改善箇所説明図

基準不適合発生箇所

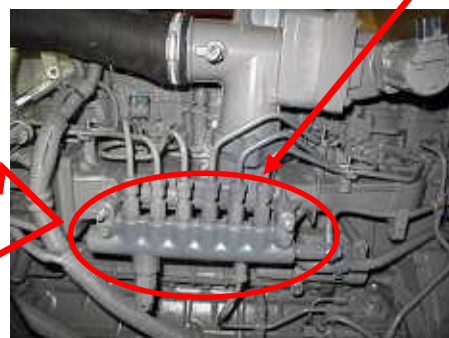
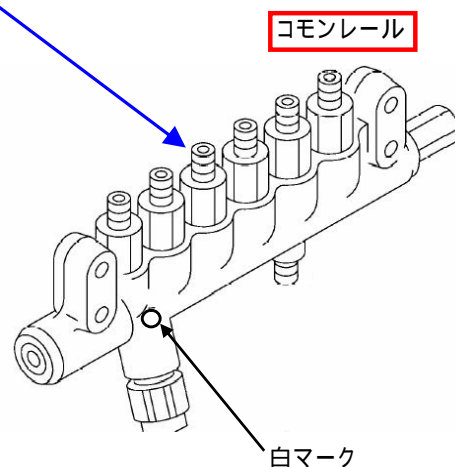
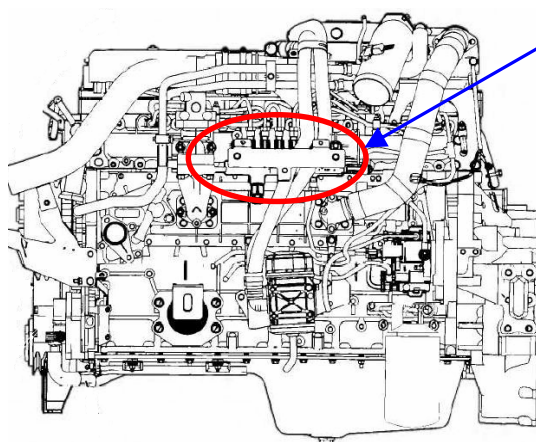
フォークリフトのコモンレール式燃料噴射装置のコモンレールにおいて、材質及び加工不良により、コモンレールの強度が低下しているものがある。そのため、燃料供給時の圧力変動の繰り返しによりコモンレールに亀裂が生じ、燃料が漏れるおそれがある。

全車両、コモンレールの製造番号を確認し、対象となるものは良品と交換する。

識別: コモンレールに白マークを付けて識別とする。
